**AVIS RELATIF À LA PROTECTION
CONTRE LES EVENTUELS EFFETS NOCIFS ET NUISANCES
PROVOQUÉS PAR LES RAYONNEMENTS NON IONISANTS
GÉNÉRÉS PAR DES ANTENNES ÉMETTRICES STATIONNAIRES
Commune : LES BONS VILLERS - Exploitant : TELENET GROUP
Référence exploitant : HT1790Z**

Rapport n° 437 / 2024

Adresse	Chemin de Saucy 6210 LES BONNS VILLERS
Coordonnées Lambert belge 72	156635E 136785N
Type d'implantation	Pylône
Exploitant	TELENET GROUP
Réf. du site de l'exploitant	HT1790Z

Figure 1 : Vue en plan des lieux de séjour et des points de contrôle

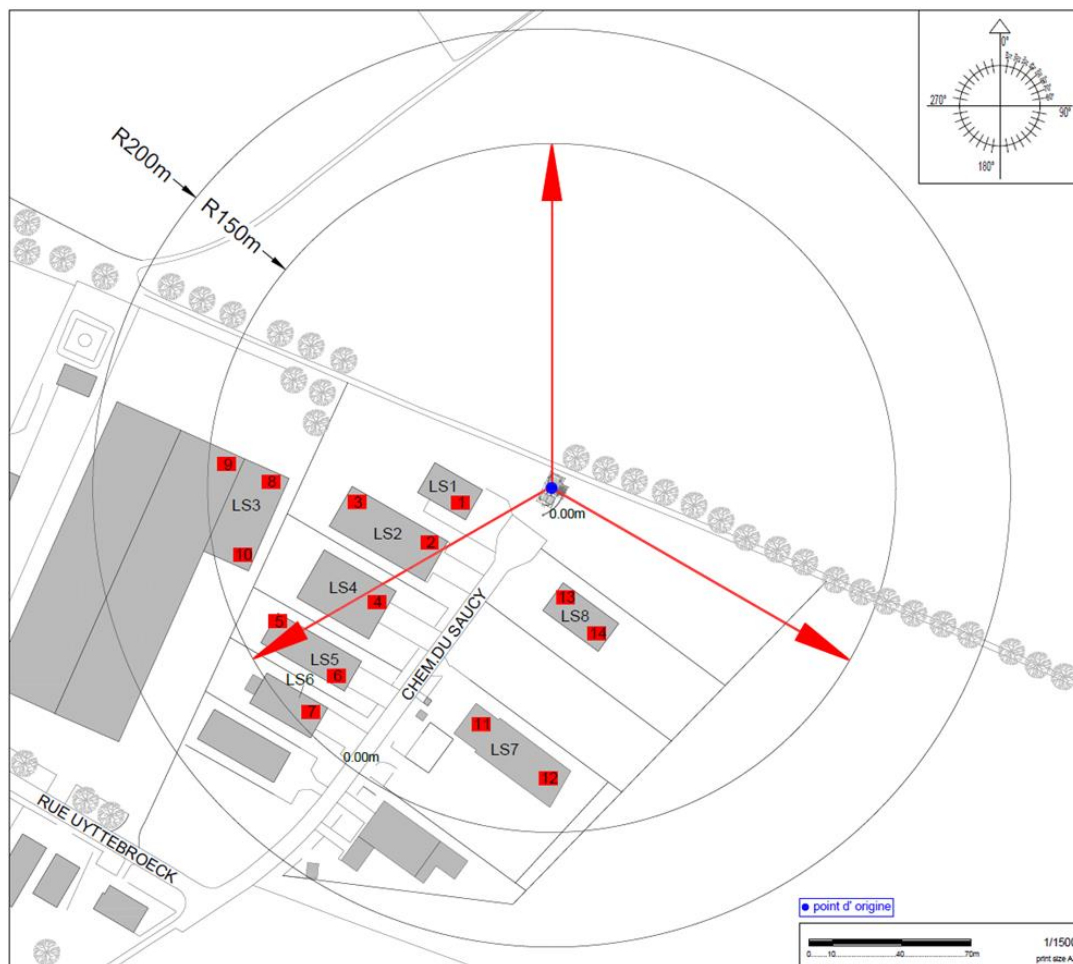
Les fréquences d'émission, la puissance rayonnée par chacune des antennes et leur gain permettent de déterminer le rayon de la zone à analyser. Tout dépassement de la limite par installation est exclu en dehors de cette zone. Le tableau 2 reprend les 35 LS² pour lesquels l'indice d'exposition est le plus élevé. Les différentes colonnes indiquent :

- le numéro du point de contrôle repris sur un des plans de la figure 1;
- le numéro du LS dans lequel se trouve le point de contrôle de la 1^{ère} colonne ;
- l'atténuation d'obstacle prise en compte pour le calcul de l'indice d'exposition dans le LS ;
- le résultat du calcul de l'indice d'exposition.

N° point de contrôle	LS	Atténuation (dB)	Indice d'exposition relatif à la limite par installation IE_i
4	LS4	3,0	0,851
6	LS5	3,0	0,598
5	LS5	3,0	0,556
3	LS2	3,0	0,529
7	LS6	3,0	0,454
10	LS3	3,0	0,447
8	LS3	3,0	0,435
11	LS7	3,0	0,359
9	LS3	3,0	0,308
12	LS7	3,0	0,216
1	LS1	3,0	0,115
2	LS2	3,0	0,106
14	LS8	3,0	0,076
13	LS8	3,0	0,046

En ce qui concerne les antennes de l'installation mentionnées dans le tableau 1, la distance maximale à laquelle la limite pourrait être atteinte, à l'extérieur, est égale à 166,9 m. S'il n'y a pas de LS à une distance inférieure, les antennes respectent forcément la limite d'immission.

Dans le cas des LS situés à l'intérieur des bâtiments, une atténuation d'obstacle est prise en compte et il en résulte que la distance maximale à laquelle la limite pourrait être atteinte se réduit à 118,1 m.

Les résultats de l'évaluation décrite au paragraphe 4 indiquent que les antennes émettrices stationnaires de l'installation faisant l'objet du présent avis ne produisent pas, dans un lieu de séjour, un rayonnement électromagnétique maximum supérieur aux limites fixées à l'article 4 du décret.

Figure 2 : Vue en plan des installations d'antennes dans un rayon de 300 mètres autour de l'installation faisant l'objet de la demande d'avis

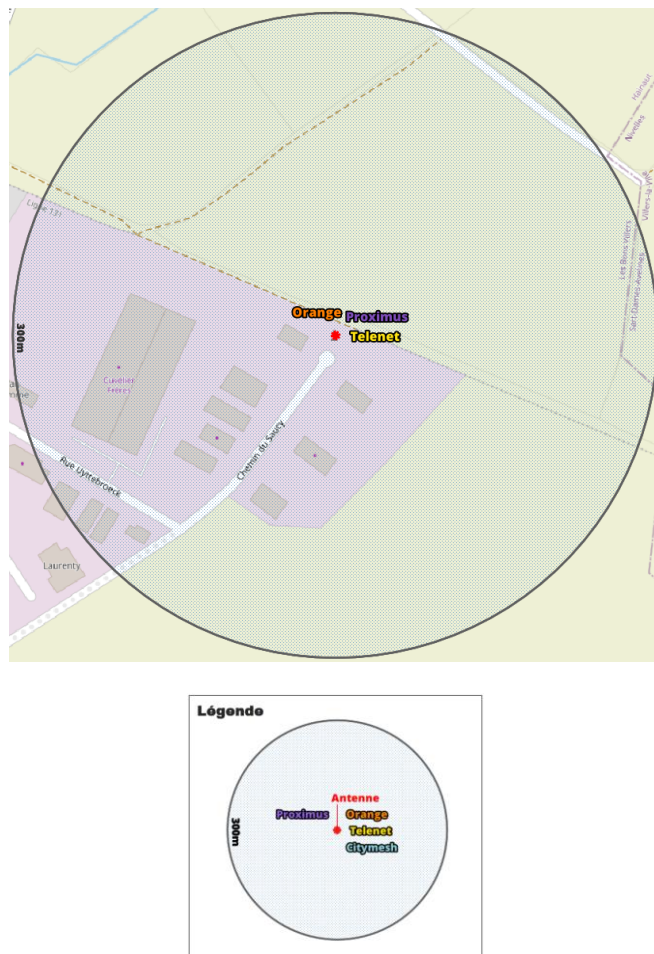
Le plan en projection verticale de la figure 2 indique la localisation des installations d'antennes émettrices stationnaires visées par le décret et situées dans un rayon de 300 mètres autour de l'installation référencée dans le paragraphe 2 et localisée au centre du cercle. Les données de localisation de ces antennes et les avis correspondant sont accessibles via le cadastre en ligne des antennes émettrices stationnaires⁶. Les installations prises en compte dans l'évaluation du respect de la limite cumulative sont les installations d'antennes émettrices déclarées en service par l'exploitant à la date du présent avis, à l'exception de l'installation référencée dans le paragraphe 2 et éventuellement d'autres installations ayant fait l'objet d'une demande d'avis à la même date et qui sont situées à l'intérieur de la zone de 300 mètres de rayon.

- il y a au plus 4 installations d'antennes émettrices stationnaires présentes dans la zone d'évaluation de 300 mètres de rayon représentée dans la figure 2, y inclus l'installation référencée dans le paragraphe 2 : la limite cumulative définie à l'article 4, §2 du décret est nécessairement respectée dans les lieux de séjour à l'intérieur de la zone d'évaluation de 300 mètres de rayon ;

- il y a exactement 5 installations d'antennes émettrices stationnaires présentes dans la zone d'évaluation de 300 mètres de rayon représentée dans la figure 2, y inclus l'installation référencée dans le paragraphe 2 et il existe, pour 3 ou 4 de ces installations, un avis attestant le respect de la limite abrogée de 3 V/m : la limite cumulative définie à l'article 4, §2 du décret est nécessairement respectée dans les lieux de séjour à l'intérieur de la zone d'évaluation de 300 mètres de rayon ;

- dans tous les autres cas, il a été vérifié que la limite cumulative définie à l'article 4, §2 du décret n'est pas dépassée dans les lieux de séjour sur base du nombre d'installations localisées dans la zone d'évaluation de 300 mètres de rayon représentée dans la figure 2, de leur localisation ainsi que des données inscrites dans la figure 1 et au paragraphe 4 du présent avis et dans les avis attestant le respect de la limite par installation ou de la limite abrogée de 3 V/m relatifs aux autres installations reprises dans la figure 2.

Compte tenu des considérations ci-dessus, il apparaît que l'intensité du rayonnement électromagnétique généré, dans les lieux de séjour situés dans un rayon de 300 mètres autour de l'installation référencée dans le paragraphe 2, par l'ensemble des antennes émettrices stationnaires de l'ensemble des exploitants du même site d'antennes émettrices stationnaires respecte la limite fixée à l'article 4, § 2 du décret.
